**FORMULA CARGOS QUE INDICA A GESTIÓN  
INTEGRAL DE RESIDUOS S.A.**

**RES. EX. N° 1/ ROL D-115-2020**

**Santiago, 17 de agosto de 2020**

#### I. ANTECEDENTES DEL PROYECTO RELLENO SANITARIO EL MOLLE

Imagen N° 3. Cámara abierta de hormigón

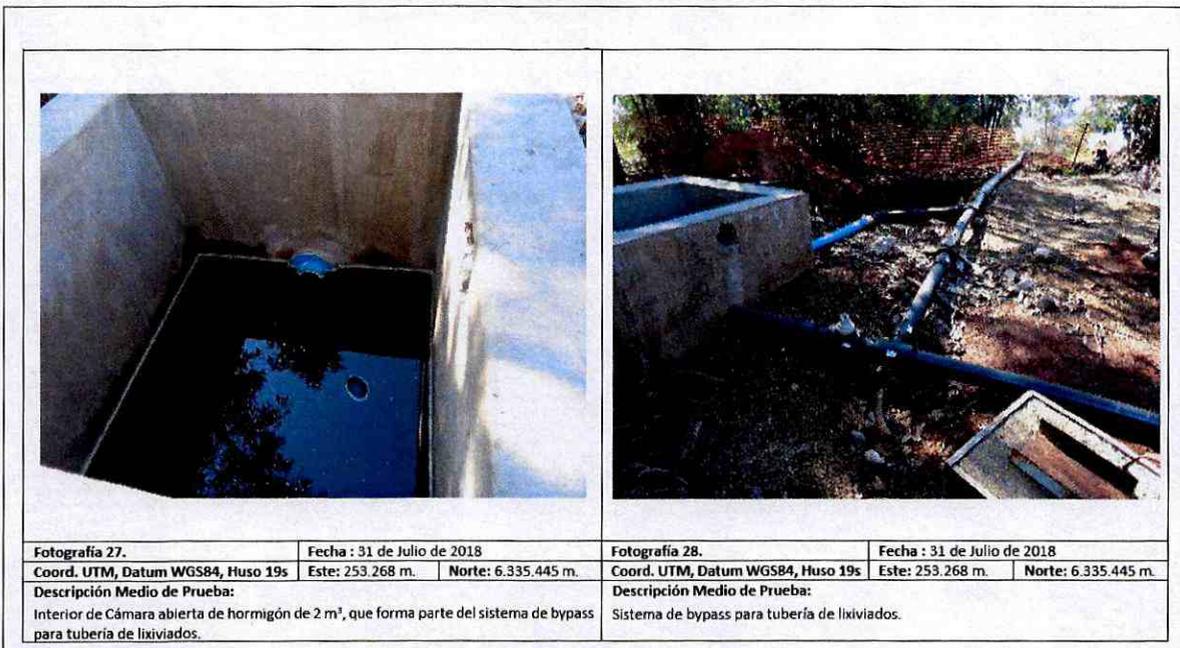
29. Continuando con el recorrido, se identificó una cámara abierta de hormigón, en construcción, de 2 m<sup>3</sup> de capacidad, “(...) la cual forma parte de un sistema de bypass para la tubería que transporta el lixiviado desde el pozo de bombas hasta la piscina de acumulación”.

Imagen N° 4. Piscinas N° 1 y N°2

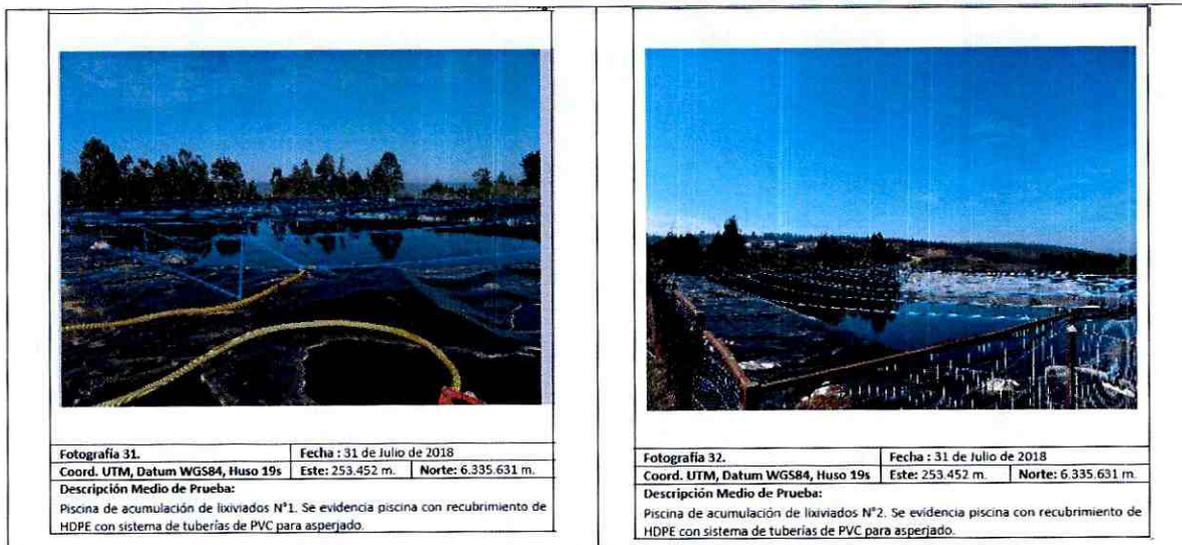
30. Asimismo, se constató que la tubería de descarga de la cámara abierta de hormigón, descarga lixiviados en 3 piscinas de acumulación. La primera de estas, denominada Piscina N° 1, posee una capacidad de 8.500 m<sup>3</sup>; la segunda, piscina N° 2, posee una capacidad de 9.500 m<sup>3</sup>; y, la tercera, Piscina N° 3, tiene una capacidad de 12.500 m<sup>3</sup>, las que se pueden identificar en las imágenes N° 4 y 5. Por otra parte, se constató que las Piscinas N° 1 y 2 presentan un revestimiento con carpeta HDPE y cuentan con un cierre perimetral

de malla metálica, y que ambas “(...) **presentan instalado un sistema de tuberías de PVC con aspersión de los lixiviados acumulados mediante bombas, para provocar asperjado del líquido con una especie de neblina, cuyo propósito es aumentar la evaporación del líquido lixiviado en forma permanente. Este sistema fue instalado en Febrero de 2018 según lo informado por el Titular. Según también lo informado por el Titular, se encuentran evaporando actualmente cada una de ellas en promedio 2,3 m<sup>3</sup>/h de lixiviados**” (énfasis agregado).

Imagen N° 5. Piscina N° 3

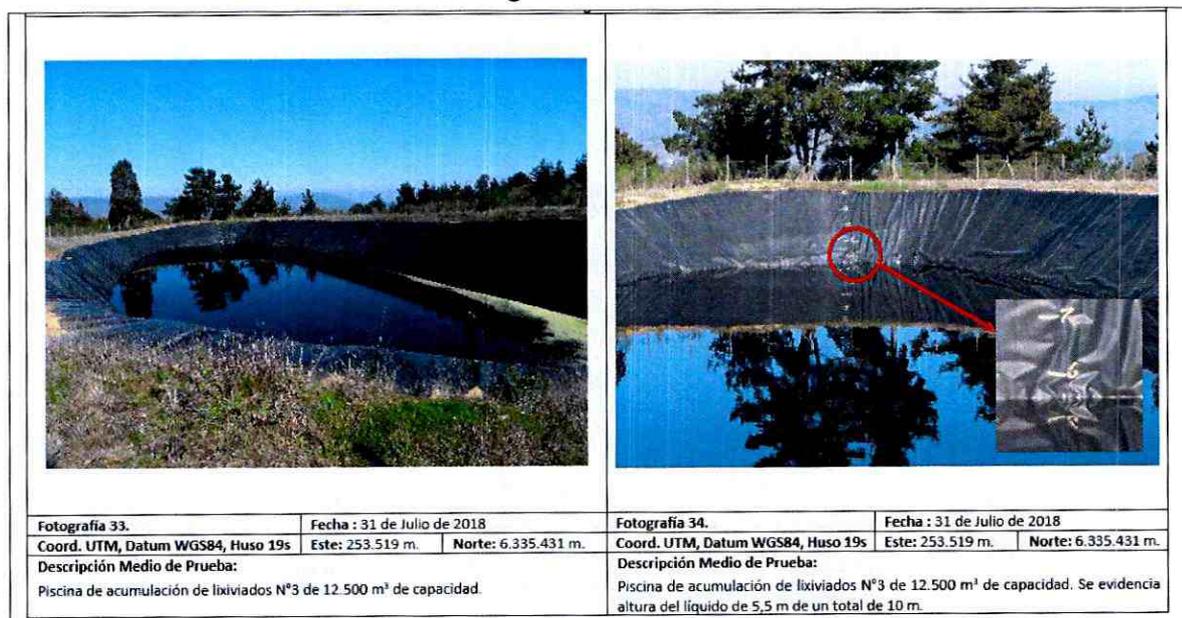
31. Que, lo constatado en inspección ambiental de 31 de julio de 2018, contenida en el IFA 2018, permite acreditar que el titular no solo modificó el destino de las lagunas de estabilización facultativas y laguna de acumulación, aprobadas en la RCA del proyecto, sino que también modificó su capacidad de almacenamiento, aumentándolo considerablemente, y en el caso de la Piscina N° 3 triplicándolo, si se compara con la capacidad de

**Imagen N° 6. Piscina de Emergencia al 22 de junio de 2020**

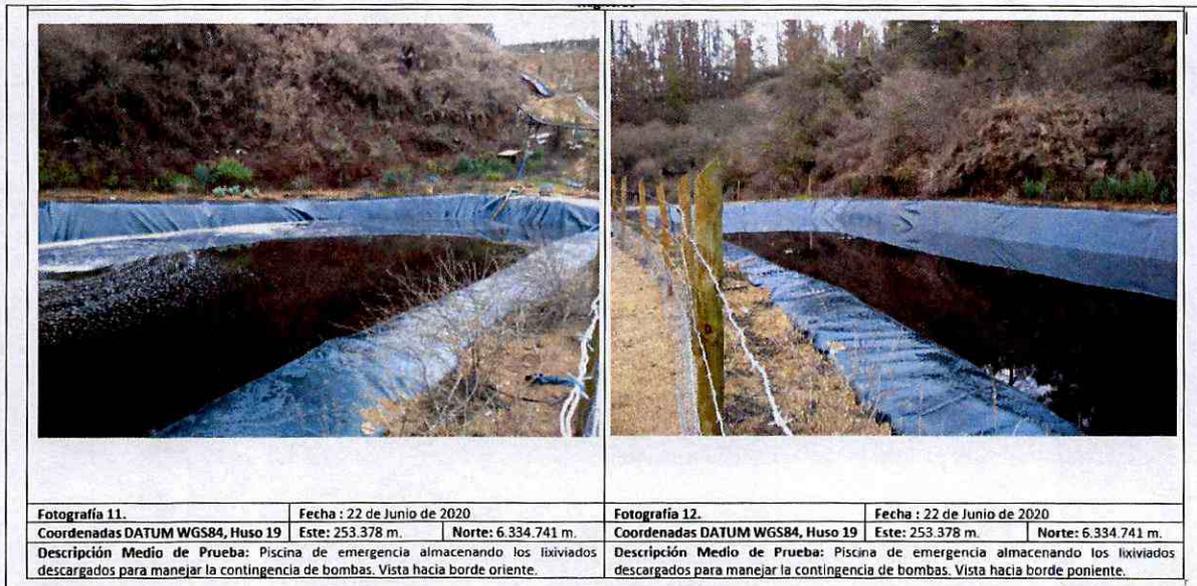
34. A saber, la piscina de emergencia presentaba lixiviados en su interior, los que se habrían encontrado hasta un nivel cercano al metro, que equivaldría a **1.093 m<sup>3</sup>**, según información de mediciones recientes realizadas por la empresa. En la imagen N° 6, se puede apreciar el estado de dicha piscina.

Imagen N° 8. Piscina N° 2 y 3 al 22 de junio de 2020

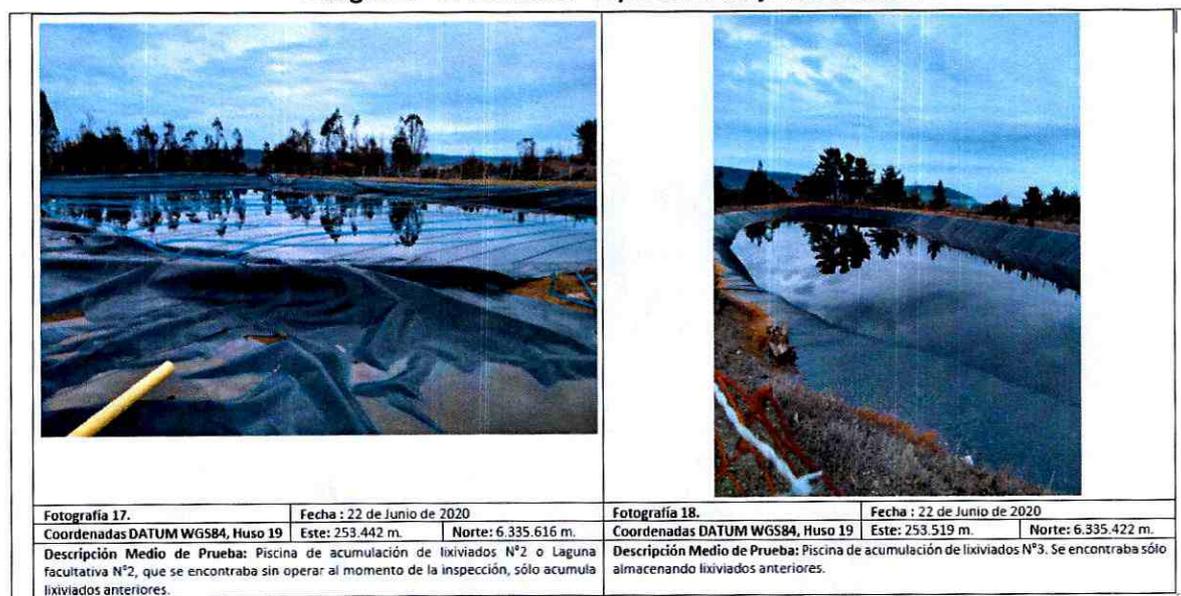
35. En cuanto a las piscinas de estabilización, denominadas piscinas N° 1 y N° 2, y de la piscina de acumulación, denominada por el titular como piscina N° 3, se constató que *“La piscina 1 se encuentra operativa y es la que actualmente recibe los lixiviados del Relleno. Opera con un sistema implementado de goteo por todo el perímetro de*

la piscina y tiene una bomba sumergible para esta operación de goteo. **Su nivel actual acumula 9.084 m3 (...)** La **piscina 2** que se ubica contigua a la piscina 1, se encuentra con **lixiviados en su interior pero no está operativa para recibir lixiviados por decisión de la empresa**, y actualmente tiene un **nivel almacenado de 8.752 m3 de lixiviado (...)** La **piscina 3 sólo almacena lixiviado actualmente**, no se encuentra operativa para recibir. **Acumula actualmente una cantidad de 8.000 m3 de lixiviados**" (énfasis agregado). Las siguientes imágenes constatan el estado de las piscinas al 22 de junio de 2020.

**Imagen N° 9. Canal Perimetral Noroeste (Canal N° 1)**

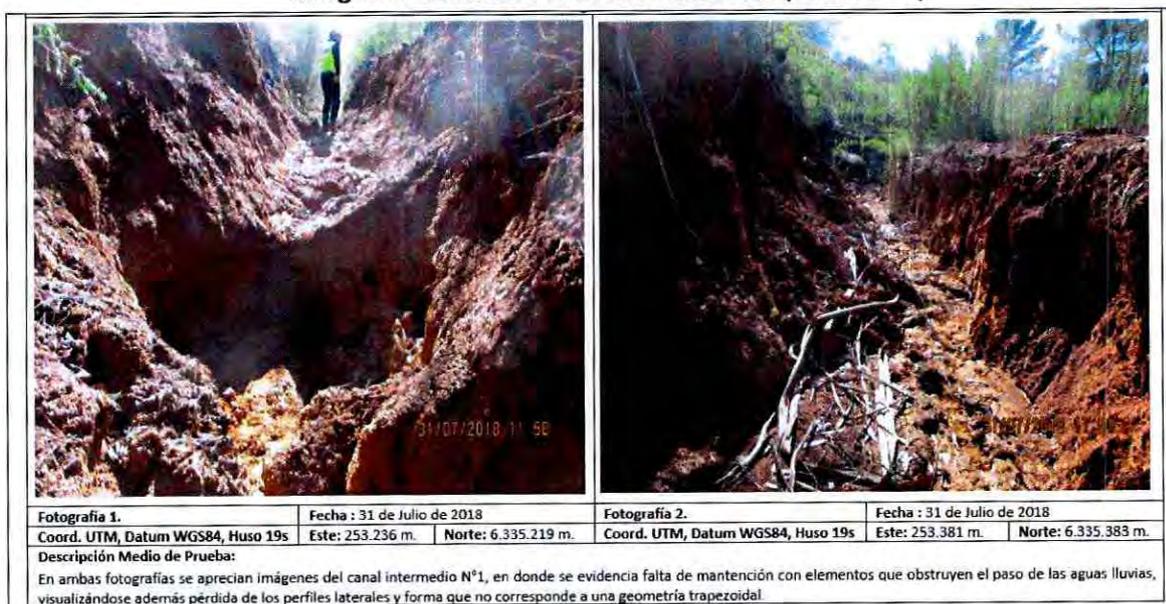
50. Que, respecto al Canal Perimetral Noroeste (Canal N° 1), denominado por el titular como "Canal Intermedio N° 1", se constató en la actividad de inspección de 31 de julio de 2018, que su inicio comienza a continuación de las piscinas de lixiviados, finalizando en la quebrada sin nombre<sup>12</sup>, sin que se pueda observar en el lugar ninguna obra de arte. Asimismo, se constató, que a lo largo de la trayectoria del Canal Perimetral Noroeste (Canal N° 1), "(...) éste **no mantiene geometría trapezoidal comprometida (...)**" (énfasis agregado) lo cual se aprecia en la siguiente imagen.

Imagen N° 10. Canal Perimetral Este (Canal N° 2)

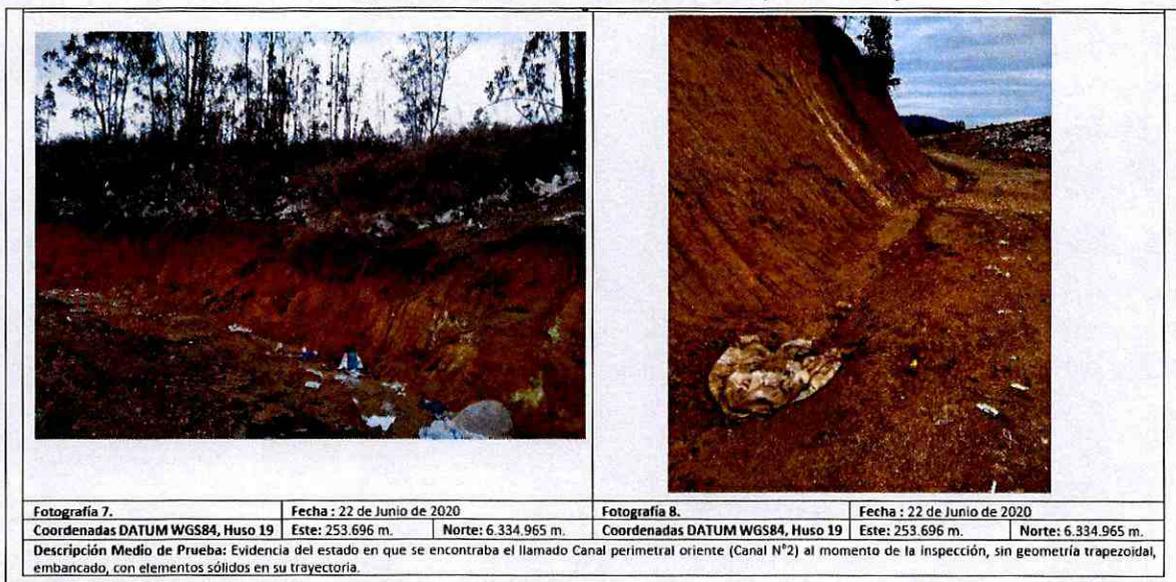
53. Por su parte, respecto del Canal Perimetral Este (Canal N° 2) se constató en la inspección de 22 de junio de 2020, que “*La obra inspeccionada NO presenta la geometría trapezoidal comprometida (...) Hay sectores donde no se cumple con el ancho de base ni con la relación (V:H) del Talud (...) Existen sectores en este trayecto del Canal 2, en los cuales se instaló fosa plástica como desarenador que se encontró saturado y desbordado (...) Desde el sector donde se habilita actualmente una nueva sección de Celda 3 con Geotextil y HDPE, hacia el poniente, este canal NO existe, está desaparecido y borradas evidencias de su existencia previa, producto de los trabajos relacionados con la implementación del Geotextil antes indicado (...)*” (énfasis agregado), lo que aprecia en las siguientes imágenes.

Figura N° 3. Superposición de Figura N° 45 Anexo 1 de Adenda N° 2, y ubicación real del Canal Perimetral Noroeste (Canal N° 1) y Canal Perimetral Este (Canal N° 2)

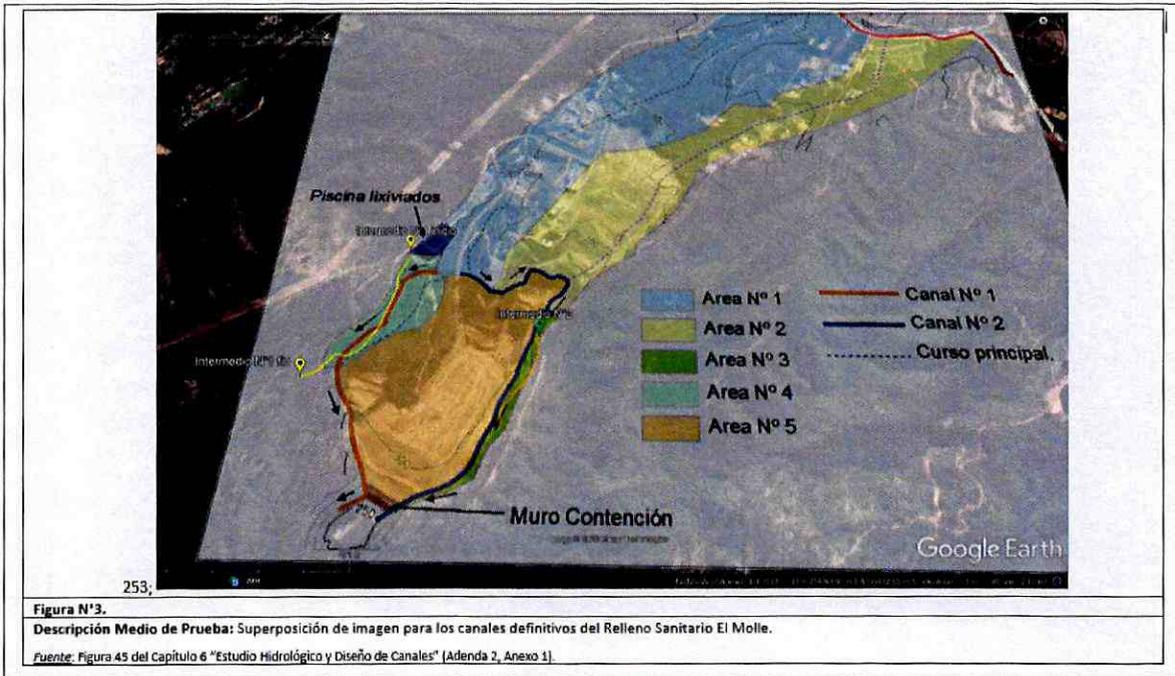
54. Que, sin perjuicio de haberse constado dichas deficiencias constructivas en los canales perimetrales, el IFA 2018 realizó también un ejercicio de comparación entre la ubicación espacial de los canales Perimetrales Noroeste y Este, respectivamente, con las Figuras N° 42, 43 y 45 del Capítulo 6 del Anexo N° 1 de la Adenda N° 2 del proyecto, reseñadas en los considerandos 43, 45 y 46 de esta Resolución. Dicho ejercicio, se realizó con el objeto de determinar si los referidos canales perimetrales correspondían a los canales intermedios, tal como lo señaló el titular en actividad de inspección de 2018. Al respecto, es posible concluir que estos no corresponden a los canales intermedios propuestos, así como tampoco a los canales provisorios, sino que por el contrario corresponderían a los canales definitivos, dado que su localización espacial se encuentra más cercana a la propuesta realizada en la figura N° 45 del Anexo N° 1 de la Adenda N° 2. Lo anterior, puede ser apreciado en Figura N° 3, que contiene la superposición de dicha figura N° 45 con la imagen satelital de Google Earth que contiene el detalle de los canales en análisis. Asimismo, en las Figuras N° 4 y 5, se puede apreciar la ubicación de cada canal perimetral, en imagen satelital de Google Earth, con indicación de su respectiva longitud.

Figura N° 4. Ubicación y longitud del Canal Perimetral Noroeste (canal N° 1)

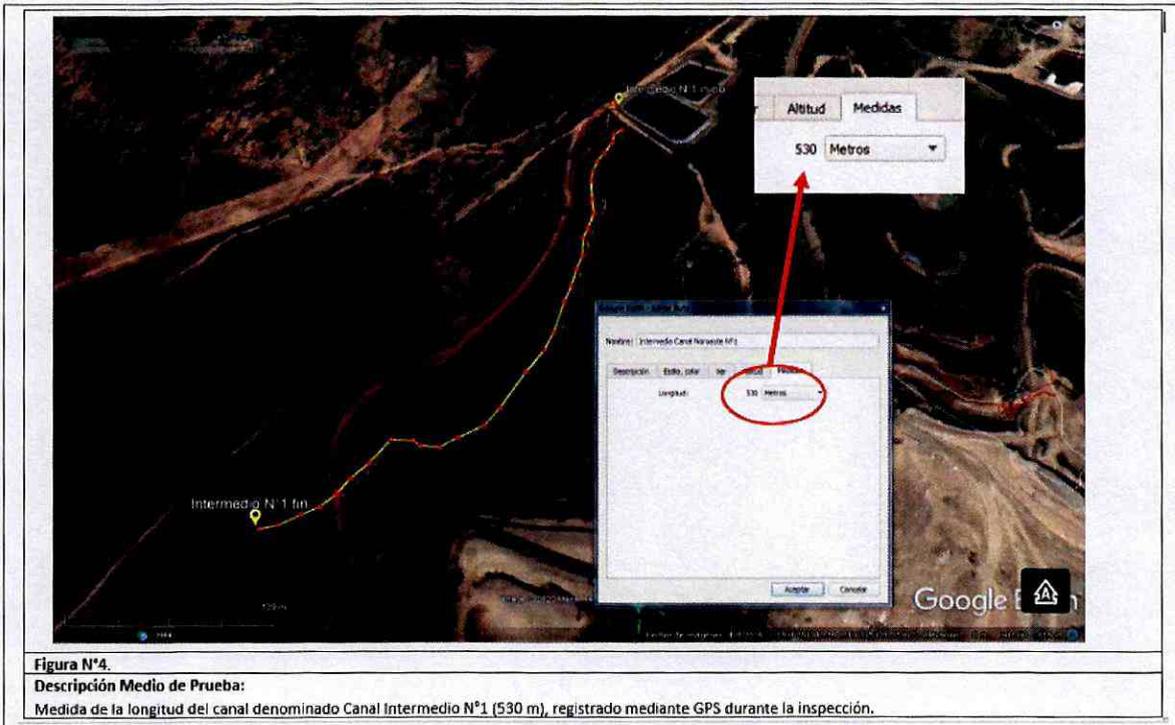
55. Lo anterior, se encuentra respaldado por lo informado por la DGA Valparaíso en su Ord. N° 889, de fecha 04 de septiembre de 2018, por medio del cual remitió a esta Superintendencia del Medio Ambiente el Reporte Técnico de Fiscalización del Relleno Sanitario El Molle, donde se describen los hechos constatados por dicha autoridad durante la actividad. Dicho Informe indica en lo pertinente que “(...) se constata que de acuerdo a los antecedentes informados por el titular en la fiscalización de 31/07/2018 respecto de la estación 2 (canales intermedios); el canal inspeccionado denominado como Intermedio Noroeste (Canal N° 1) no corresponde a un canal intermedio sino a un canal definitivo (...)” (énfasis agregado).

56. Que dado lo anterior, la DGA Valparaíso informa que la extensión de Canal Perimetral Noroeste (canal N° 1) de 530 metros, no se condice con lo proyectado para el canal definitivo N° 1, correspondiente a 435 metros, existiendo una diferencia de 95 metros entre lo evaluado ambientalmente y lo constatado por la autoridad. Asimismo, “(...) la descarga la realizan en quebrada sin nombre, siendo que el proyecto indica que se descarga por el costado oeste del muro de contención (...) no se observa obra de descarga en el punto (...) esto acarrea como consecuencia impactos no evaluados como la alteración hidráulica natural de la quebrada, socavación en el punto de descarga y socavación retrograda” (énfasis agregado).

57. Por último, la DGA Valparaíso hace presente que “La materialización de este canal se debe realizar en la etapa de cierre del relleno en complemento a un foso y berma”.

Figura N° 5. Ubicación y longitud del Canal Perimetral Este (canal N° 2)

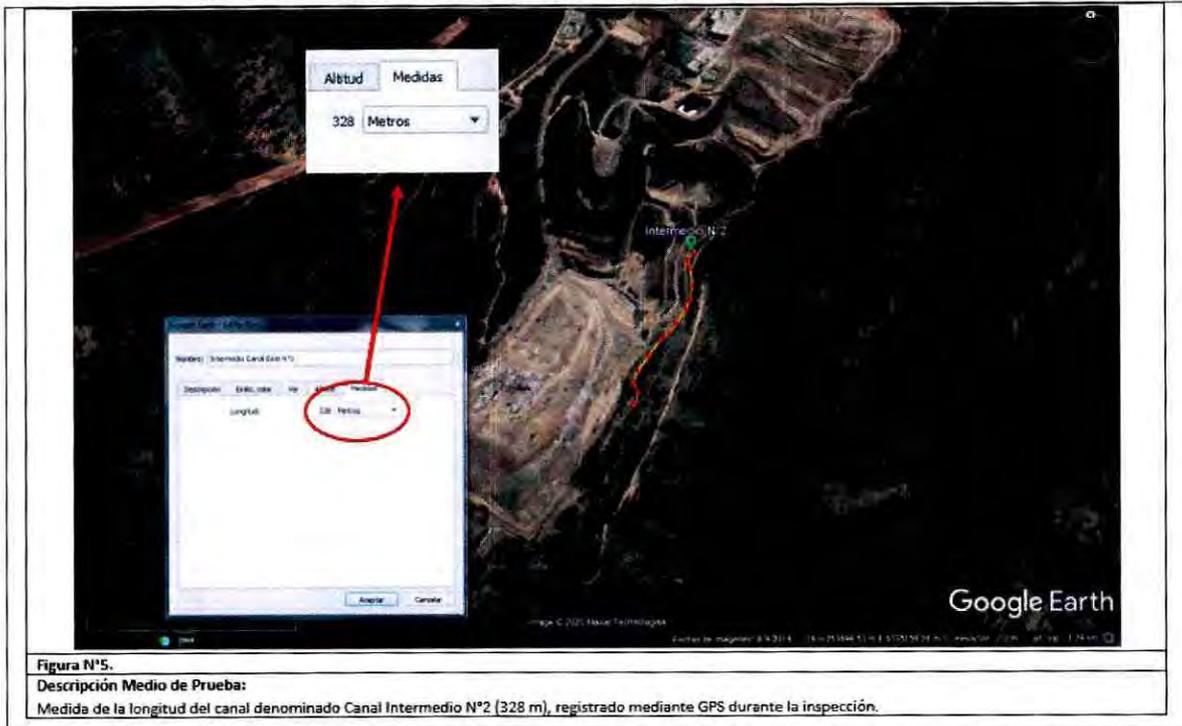
58. Por su parte, respecto del Canal Perimetral Este (canal N° 2) se constata que su longitud no coincide con la evaluada para el canal definitivo N° 2 (706 metros), **faltando construir 378 metros**.

**Figura N° 6. Superposición de Figura N° 42 Anexo 1 de Adenda N° 2, y ubicación real del Canal Provisorio Noroeste (N° 1) y Canal Provisorio Sureste (N° 2)**

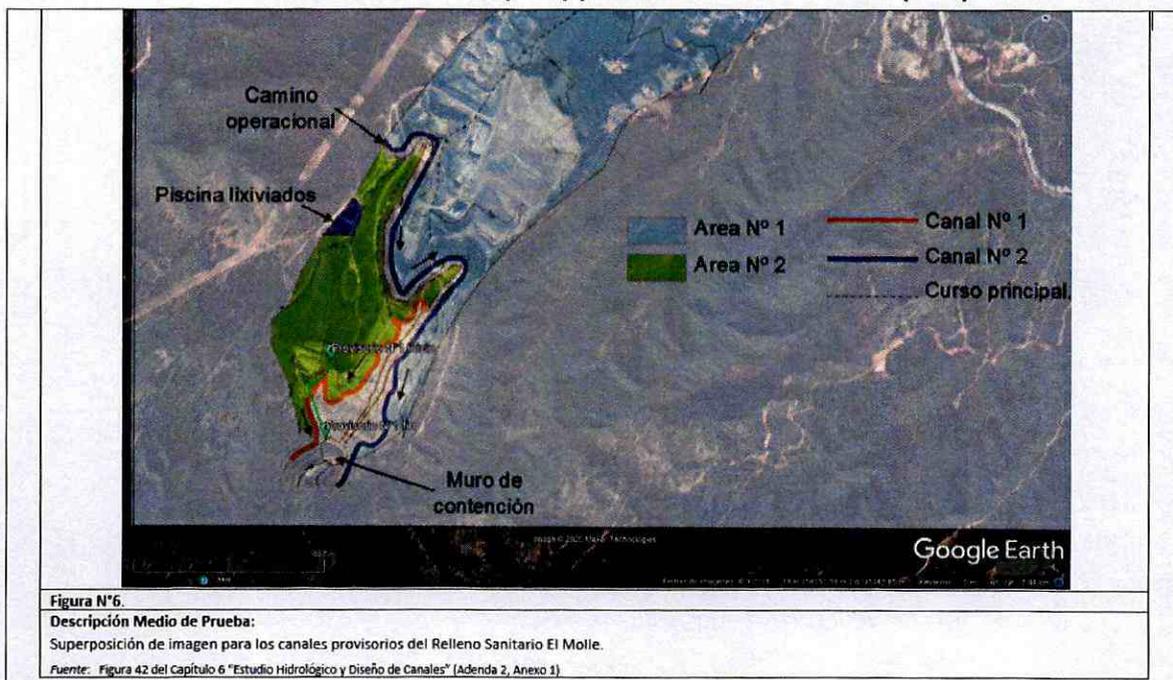
59. Que, por su parte, en actividad de inspección ambiental de fecha 31 de julio de 2018, se visitó el Canal Provisorio Noroeste (N° 1) constatándose que éste "(...) *presenta geometría trapezoidal a lo largo de su trayectoria (...)*", y que su punto de inicio no corresponde con el punto de inicio indicado en Anexo N° 1 de la Adenda N° 2 del proyecto, toda vez que este no coincide con la superposición de imágenes entre la figura N° 42 del Anexo N° 1 y la imagen satelital del Canal. Lo anterior, se aprecia en la Figura N° 6.
